ContiTech

Kit cinghia dentata CT1077K2/ WP2 per Opel, Alfa, Fiat, Saab, Chevrolet diversi modelli 1,6/1,8 dal 2003

Fig. 3 Variante 2 - Dopo il montaggio della cinghia, estrarre la spina

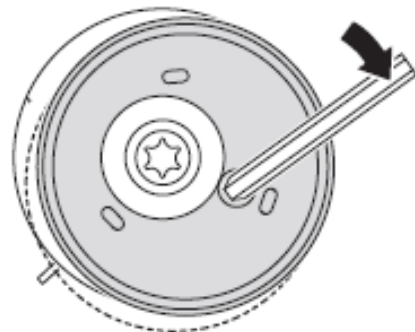
Nel caso dell'esecuzione con copiglia premontata, il rullo viene teso solo dopo avere applicato la cinghia. Anche in questo caso, la tensione si imposta automaticamente.
